**AVIS RELATIF À LA PROTECTION
CONTRE LES EVENTUELS EFFETS NOCIFS ET NUISANCES
PROVOQUÉS PAR LES RAYONNEMENTS NON IONISANTS
GÉNÉRÉS PAR DES ANTENNES ÉMETTRICES STATIONNAIRES**

Commune : WAREMME - Exploitant : ORANGE

Référence exploitant : 343L1_3 / 30003L1_3 / 40003L1_3 / 50003L1_3

Rapport n° 4406 / 2023

Figure 1 : Vue en plan des lieux de séjour et des points de contrôle

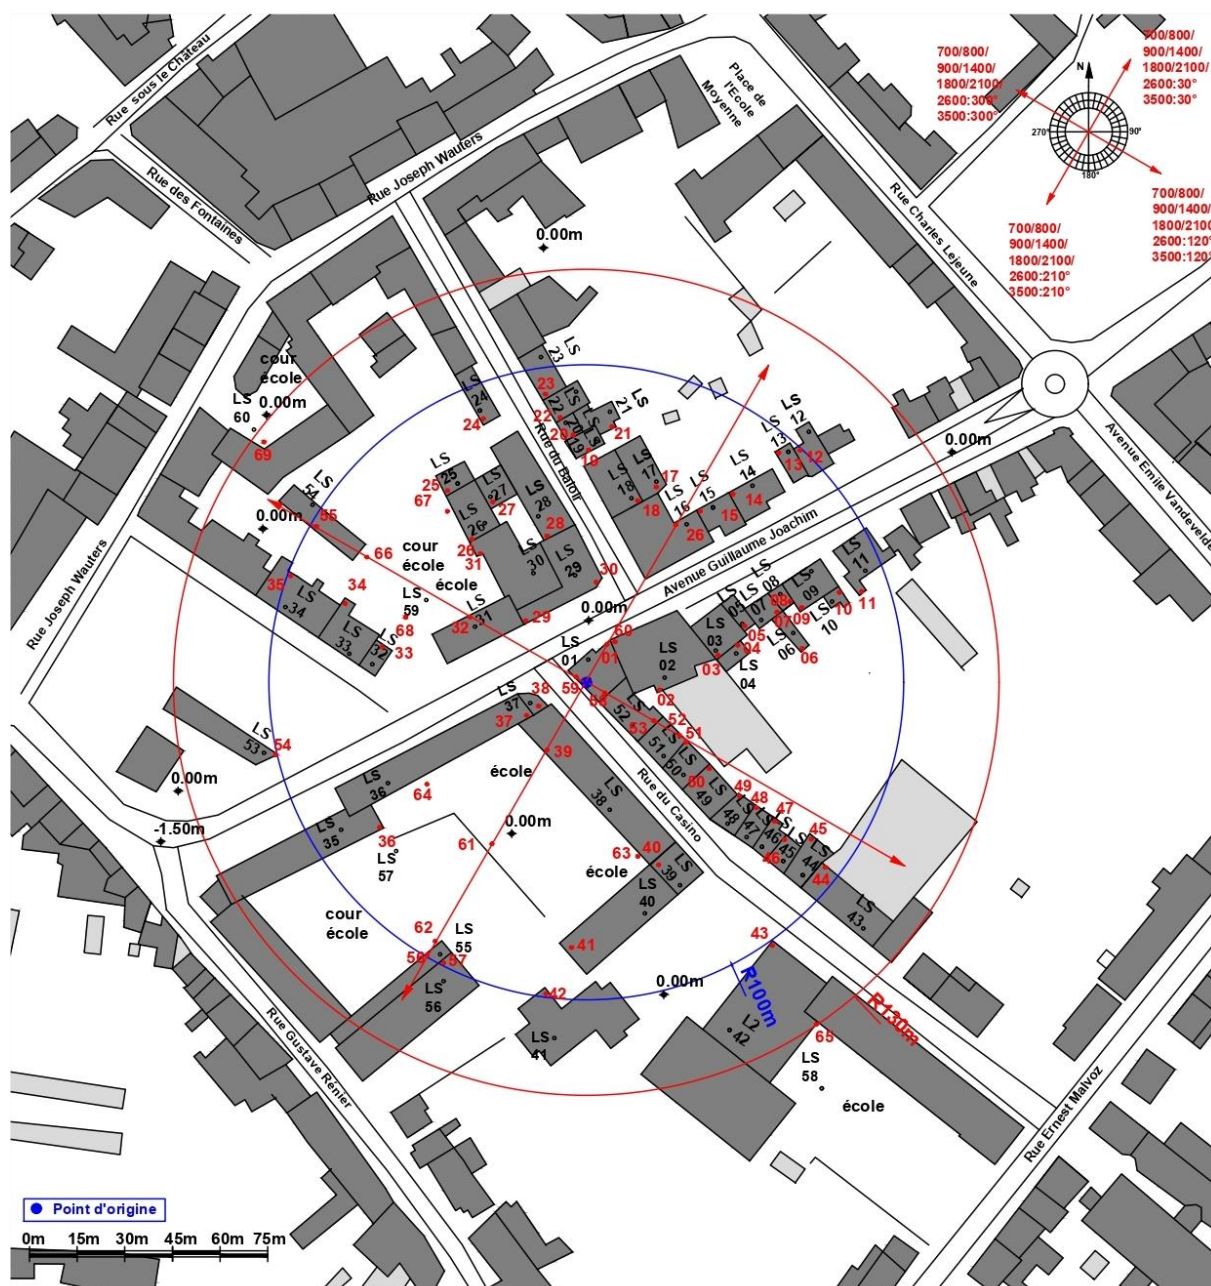
- le numéro du point de contrôle repris sur un des plans de la figure 1;
- le numéro du LS dans lequel se trouve le point de contrôle de la 1^{ère} colonne ;
- l'atténuation d'obstacle prise en compte pour le calcul de l'indice d'exposition dans le LS ;
- le résultat du calcul de l'indice d'exposition.

En ce qui concerne les antennes de l'installation mentionnées dans le tableau 1, la distance maximale à laquelle la limite pourrait être atteinte, à l'extérieur, est égale à 95,6 m. S'il n'y a pas de LS à une distance inférieure, les antennes respectent forcément la limite d'immission.

Dans le cas des LS situés à l'intérieur des bâtiments, une atténuation d'obstacle est prise en compte et il en résulte que la distance maximale à laquelle la limite pourrait être atteinte se réduit à 67,6 m.

Les résultats de l'évaluation décrite au paragraphe 4 indiquent que les antennes émettrices stationnaires de l'installation faisant l'objet du présent avis ne produisent pas, dans un lieu de séjour, un rayonnement électromagnétique maximum supérieur aux limites fixées à l'article 4 du décret.

Figure 2 : Vue en plan des installations d'antennes dans un rayon de 300 mètres autour de l'installation faisant l'objet de la demande d'avis

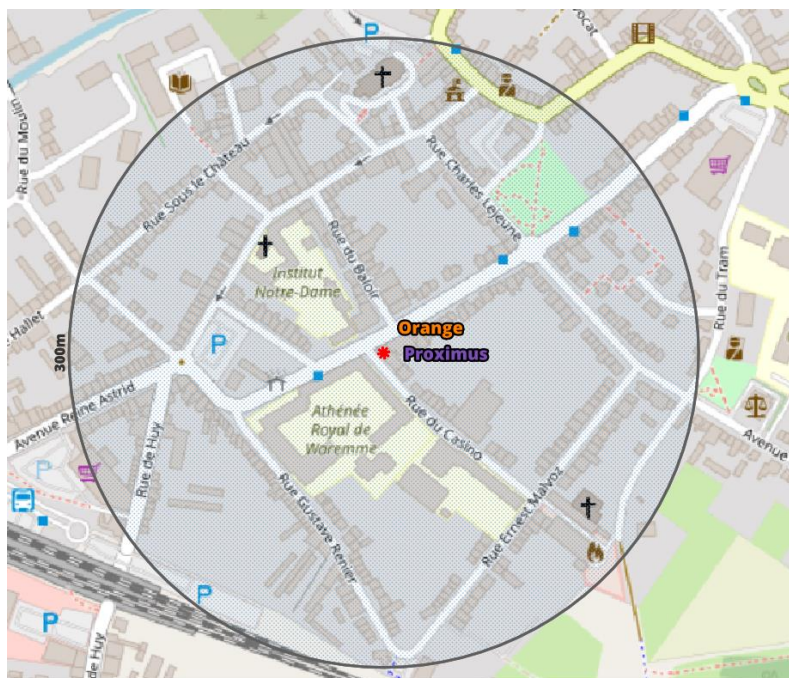
Le plan en projection verticale de la figure 2 indique la localisation des antennes actives éventuelles visées par le décret et situées dans un rayon de 300 mètres autour de l'installation référencée dans le paragraphe 2. Les données de localisation de ces antennes et les avis correspondant sont accessibles via le cadastre en ligne des antennes émettrices stationnaires⁶.

Compte tenu du nombre d'installations localisées dans la figure 2, il apparaît que l'intensité du rayonnement électromagnétique généré, dans les lieux de séjour situés à proximité de l'installation référencée dans le paragraphe 2, par l'ensemble des antennes émettrices stationnaires de l'ensemble des exploitants du même site d'antennes émettrices stationnaires respecte la limite fixée à l'article 4, § 2 du décret.
